原材料生産中止に伴う材料変更のお知らせ

さて、このたびねじアップ式端子台の使用部品（端子板）の材料変更を致したく存じます。

1. 対象製品 ねじアップ式端子台
TX-2、TX-2F、TX-2 SUS、TXS-2、
TXW-2、TXW-2 SUS、TXW-2N

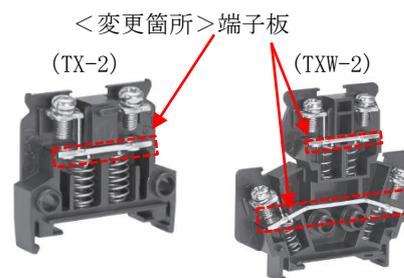
2. 変更内容 ①使用部品（端子板）の材料変更
②材料変更に伴う金型及び生産設備変更

【変更前】真鍮平角線

【変更後】真鍮条

※1. 製品本体の仕様（定格・性能）及び品質に変更はございません。

※2. 本変更に伴う製品機能面への影響について、弊社内の組立確認、評価試験（電圧降下検証、温度上昇、耐寒、耐熱、耐湿）において問題がないことを確認しております。
